【修繕内容】
心臓脳血管センター5階ルーフテラス及び外壁東面について図(赤字)のとおり防水修繕を実施すること。

仕様別紙

5階平面図 (NS)

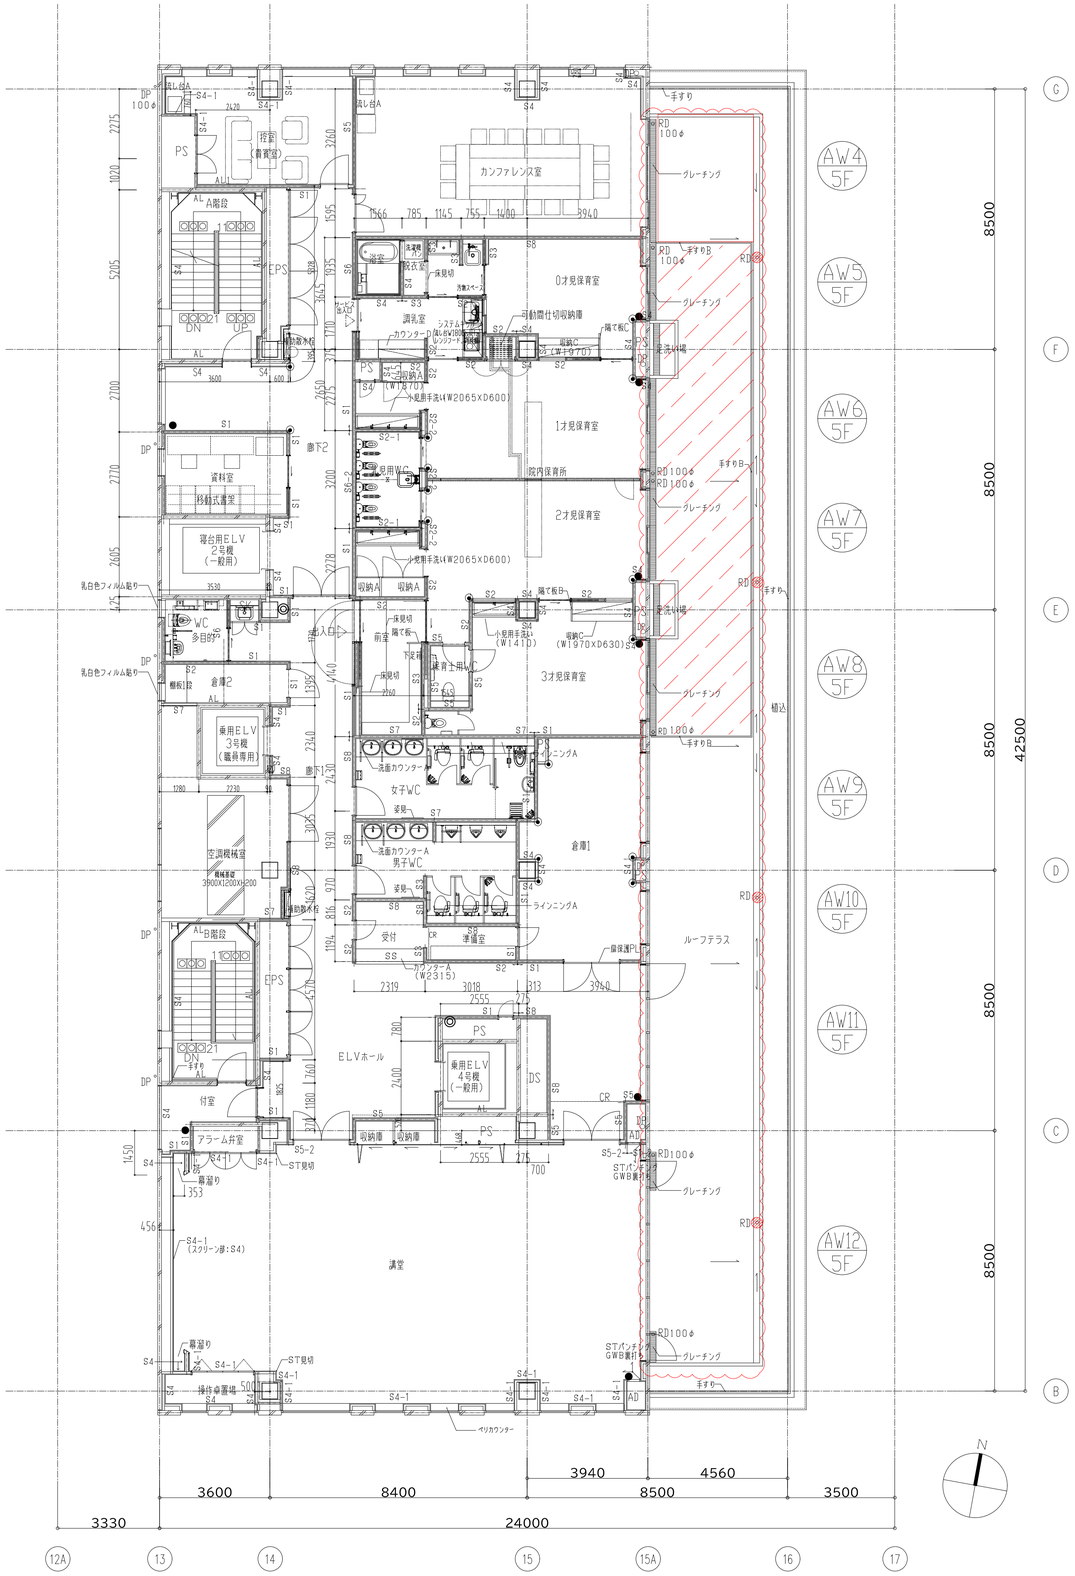
【ビニル床シート　撤去】
伸縮目地・シーリング、下地処理(糊除去・研磨)
【ウレタン塗膜防水　新設】
下地調整　伸縮目地処理材テープ(目地キーパB同等品以上)・樹脂モルタル補修
平場(脱気筒3か所含む)　ZHT-300同等品以上、立上り　ZHM-200同等品以上

【耐候・防滑性ビニル床シート　新設】
ビュージスタGRAN(Gio)同等品以上、端部シーリング

【改修用ドレン】撤去・新設 (竪型　100φ、ストレーナ共)
